Alargamento dos critérios de substituição

De modo a facilitar o processo de devolução para a oficina, a TRW decidiu alargar os critérios para a substituição das seguintes bombas de direção assistida elétricas:

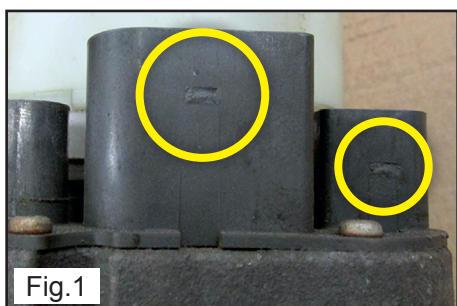
Falta dos dispositivos de retenção (Fig.1)

Sem outros danos na base do conector!

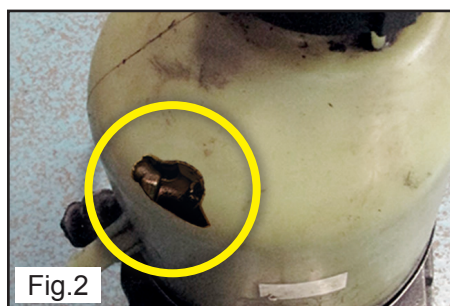
Reservatório danificado (Fig.2)

Sem danos nos componentes internos!

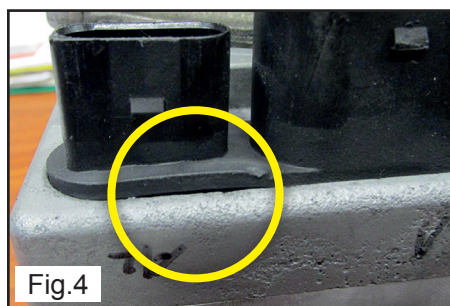
Deformação ligeira da base do conector devido a aquecimento (Fig.4)

Sem outros danos na base do conector!

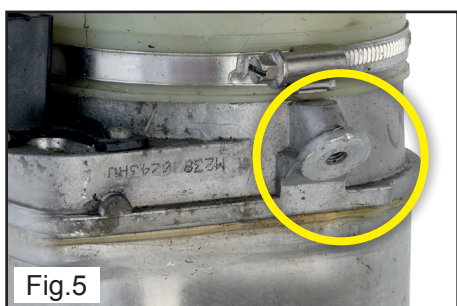
Falta dos dispositivos de fixação (Fig.5)

Nenhuns danos na rosca ou carcaça!
